QONUR

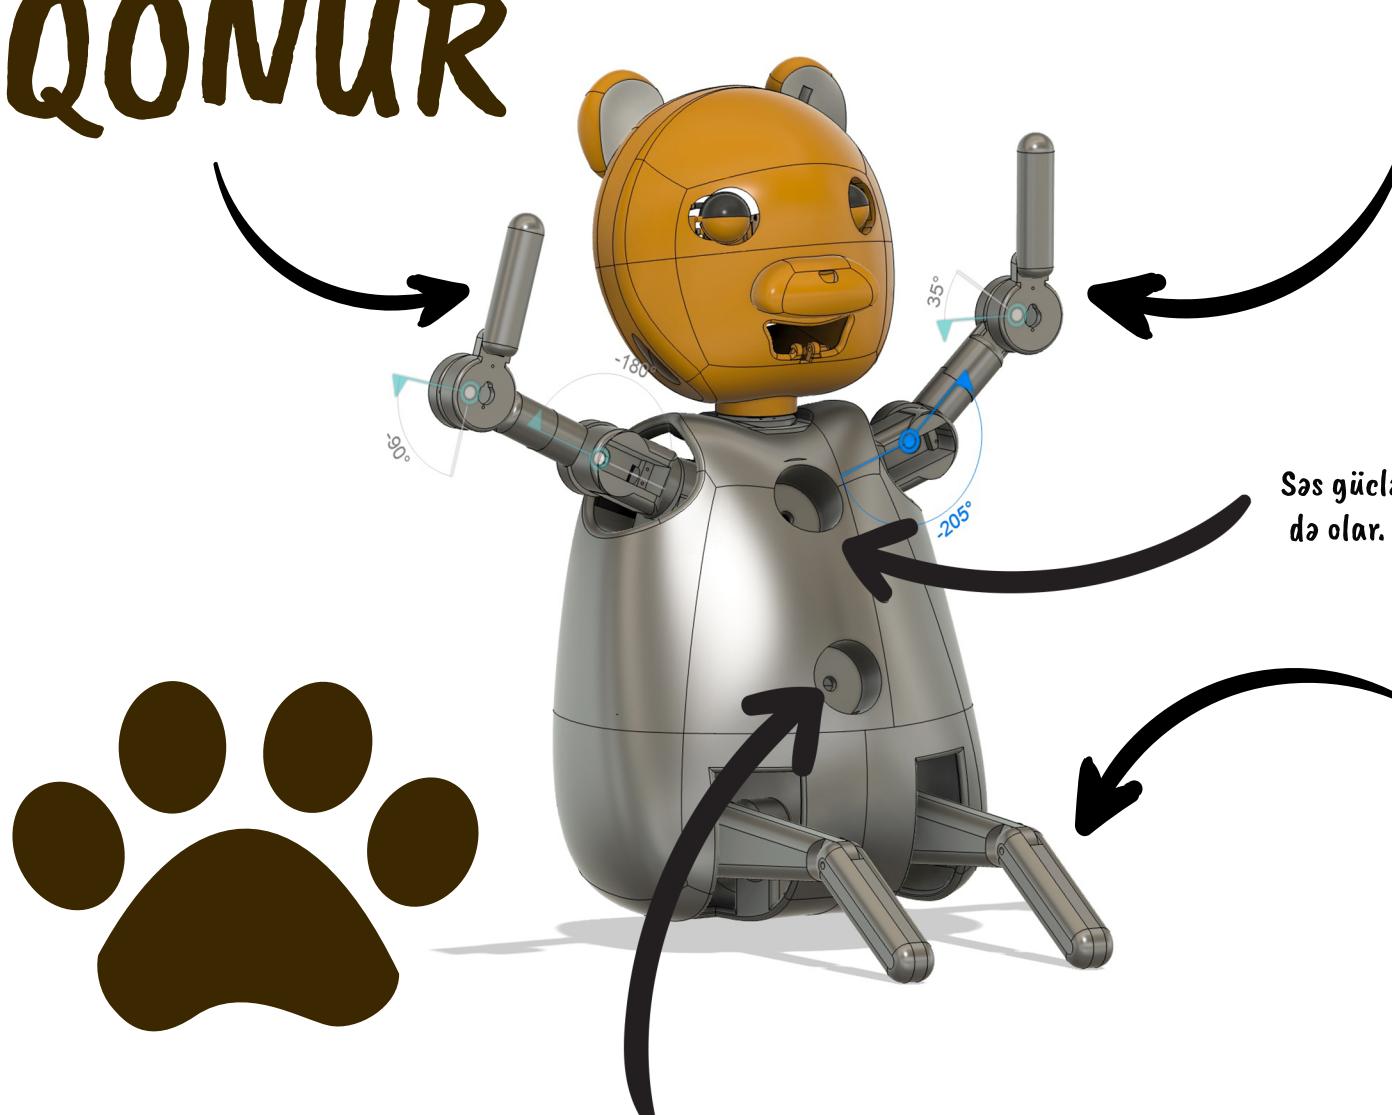
Robotik qollar, insan qolu kimi hərəkət edir və motorlar vasitəsilə hərəkət edəcək. Buna görə də hərəkət etməsi nəzərə alınmalıdır.

Səs gücləndiricinin üstü parça ilə örtülsə də olar. Ciddi problem yaratmayacaq.

Ayaqlar sadəcə əl ilə qatlanacaq, motor olmayıcaq və içini doldura bilərsiniz kök görünüşün deyə.

Burda mikrofon var ama üstünü örtmək problem olmur.

Boğazın robota birləşən yerində parça olmasın ki, Motorla problem yaratmasın

Ayının Dili burda yerləşir. Hərəkət edəcək ama üstünü dizayn edə bilərsiniz ciddi məhdudiyyət yaratmayacaqsə.

Robotun boynun arxasına biz bəzən daxil olmağı olacaq. Ona görə sadəcə boynun arxası circeirt ilə açılıb bağlanı bilsin.

Robotun bədəni iki hissəyə aylıb ki, biz onu bəzən açıb içindeki komponentləri dəyişa bilək. Üst gövdə və alt gövdə burdan ayrıılır və zamok ilə birləşir.

Burdakı boşluğdan biz bəzən batareykaları çıxarıcağıq. Ona görə də burda circeirt ilə açılıb bağlanı bilsin.
